Comune di Pontirolo Nuovo (BG)

PROCEDIMENTO DI VERIFICA DI ASSOGGETTABILITÀ ALLA VALUTAZIONE AMBIENTALE STRATEGICA (VAS) DELLA VARIANTE AL PGT PER LA TRASFORMAZIONE DI TERRENI AI FINI DELLA REALIZZAZIONE DI UN PARCHEGGIO IN ZONA “AT1 AMBITI DI TRASFORMAZIONE PRODUTTIVI” DA PARTE DELLA SOC. PARA’ SPA.

VERBALE DELLA CONFERENZA DI VERIFICA

Figura 4 – Stralcio della Tavola 4 “Stato comparativo: rilevato/progetto”.

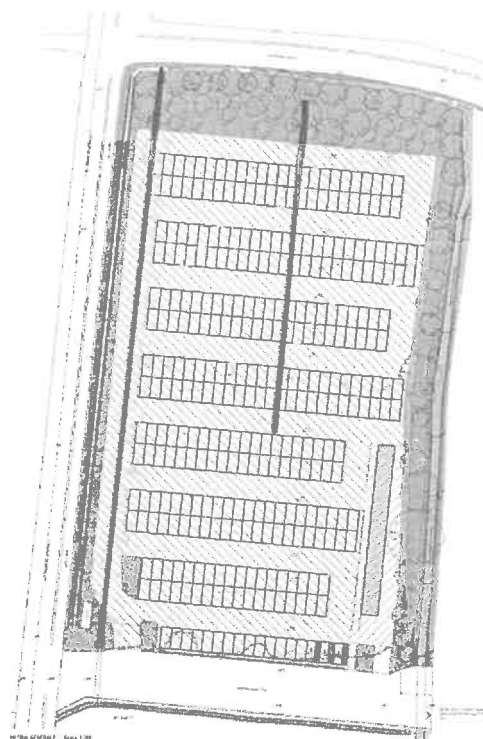
Ciò premesso, vista la valenza ecologica delle fasce boscate di perimetro, si ritiene opportuno che il filare posto a ovest non venga eliminato; inoltre al fine di evitare l'effetto isola di calore, dovuta all'eccessiva predominanza delle superficie asfaltate rispetto alle aree a verde, si ritiene necessario prevedere alberature di ombreggiamento anche all'interno del parcheggio, ricorrendo eventualmente a tecniche di “Structural Soil” che consentono la piantagione di alberi anche tra le file di parcheggi senza togliere spazio agli stessi.

Figura 2 – Estratto Tavola x Documento di Piano vigente (a sinistra) e in variante (a destra).

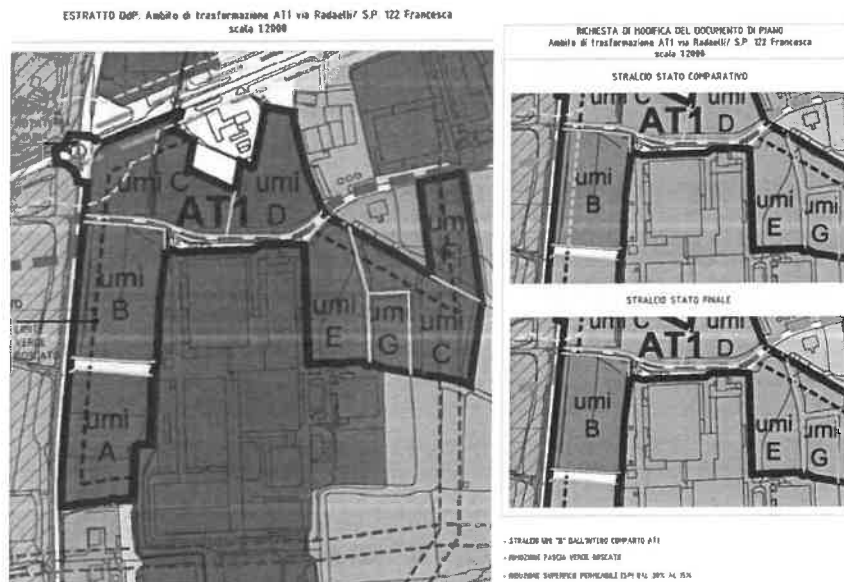
Lo stralcio e la modifica dei parametri urbanistici del comparto UMi comporta una variante del Documento di Piano e del Piano delle Regole (figura 2).
